東海第二発電所 審査資料	
資料番号	G-1-007 (改0)
提出年月日	2022年5月31日

東海第二発電所
発電用原子炉設置変更許可申請書
(添付書類十一)
比較表

2022年5月
日本原子力発電株式会社

第1図 適合性確認に関する体制表

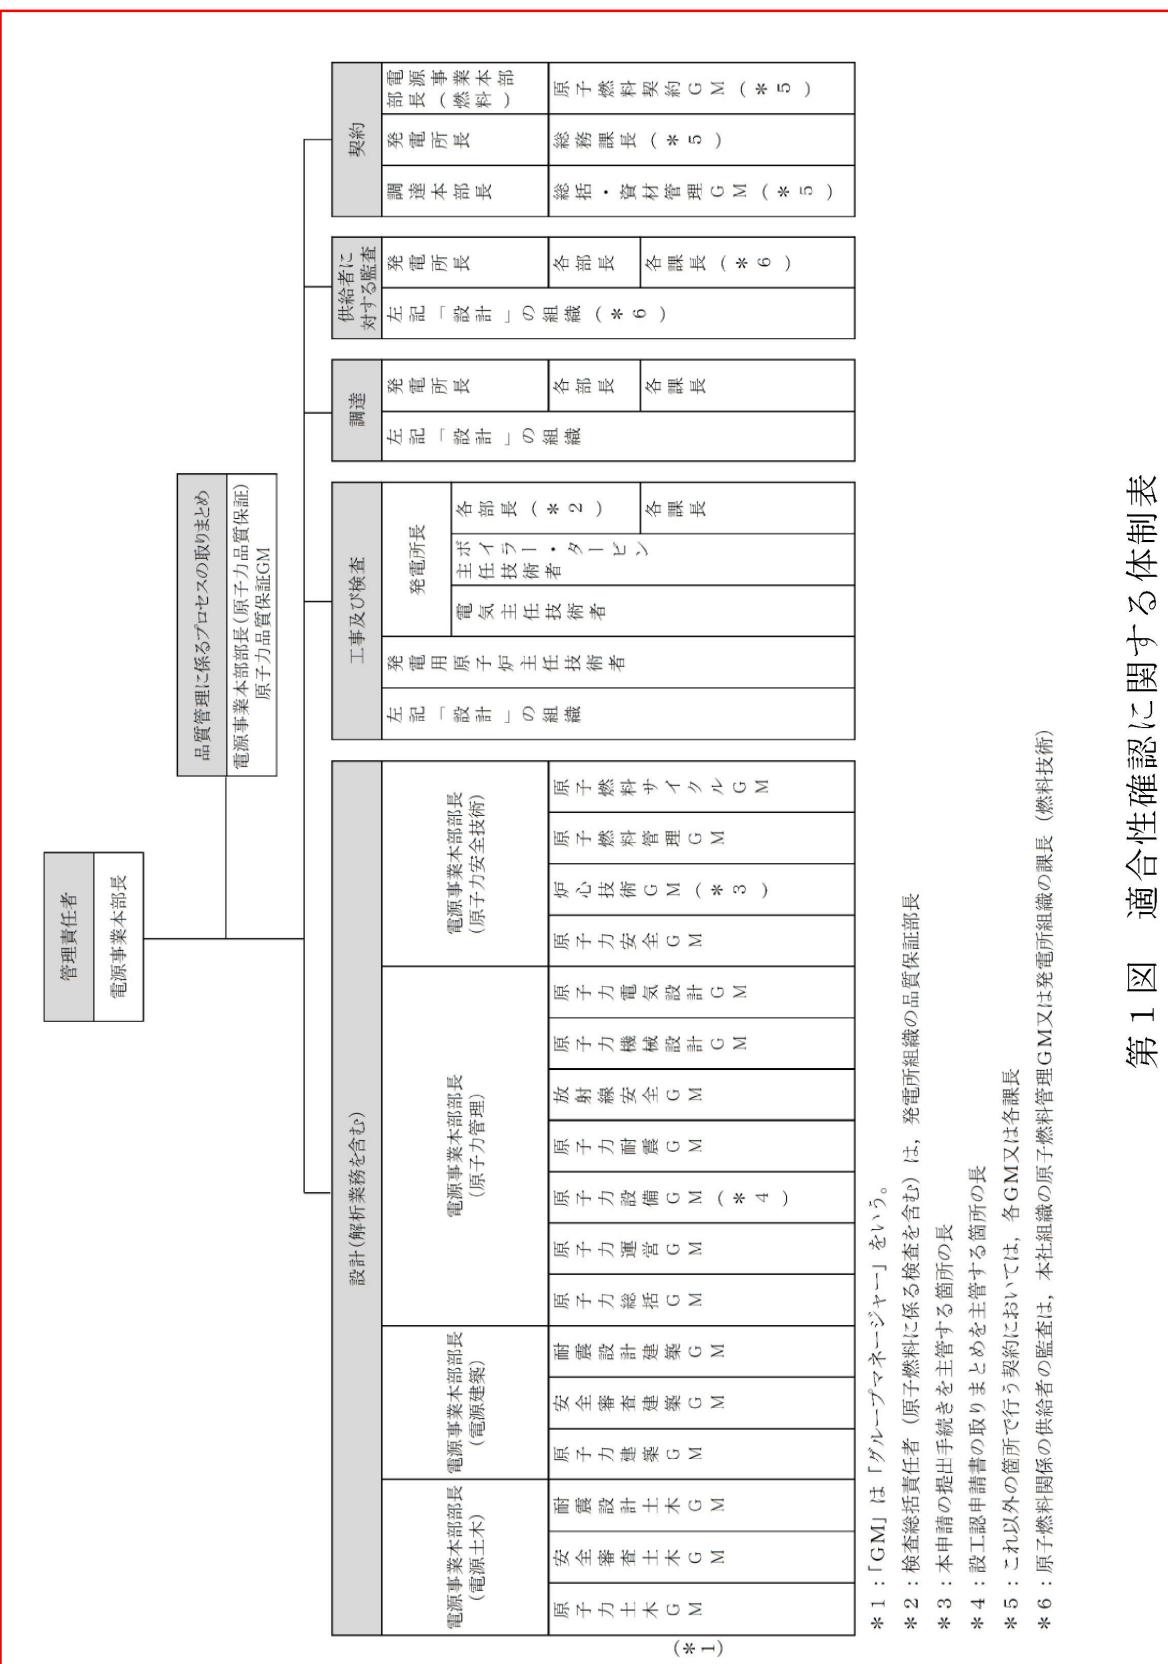
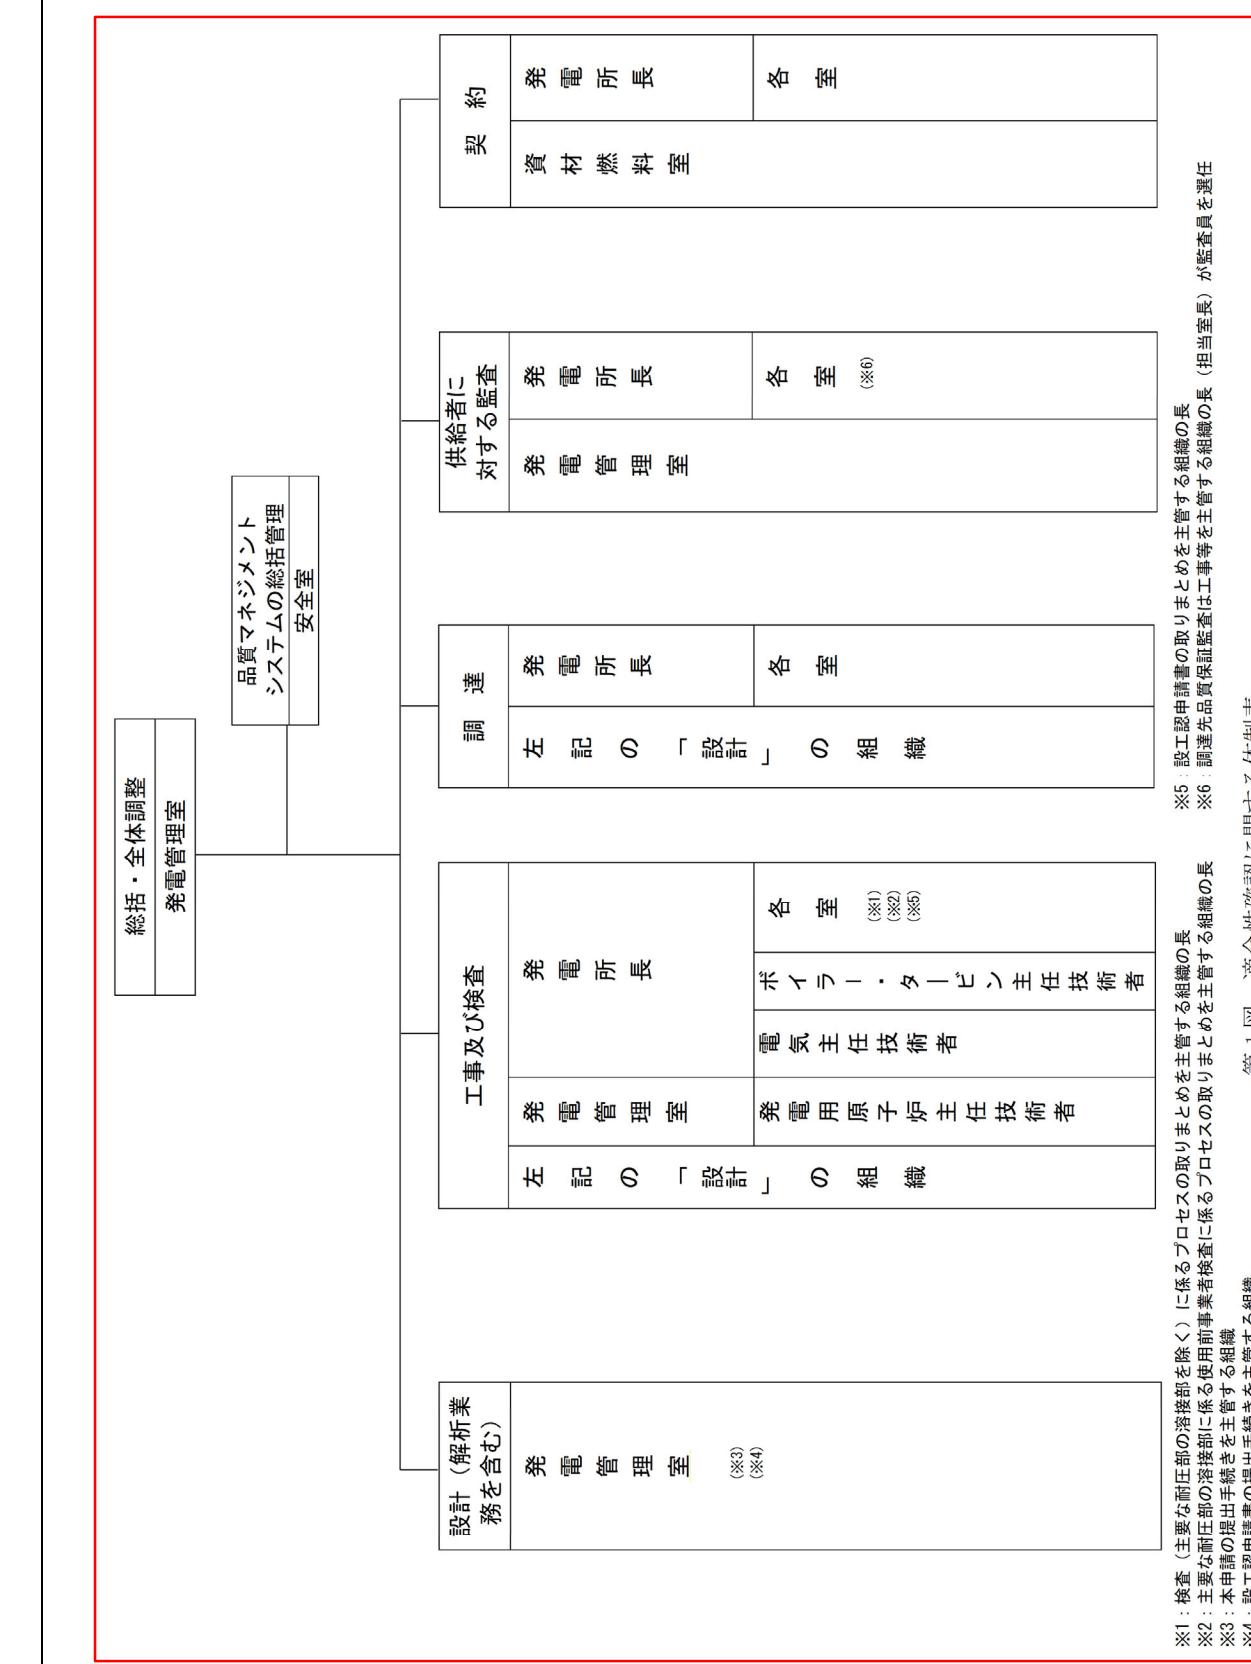
・組織体制の相違

b. 比較表 P13 第1図 適合性確認に関する体制

上記の相違については、先行他社との体制・組織の相違によるものである。
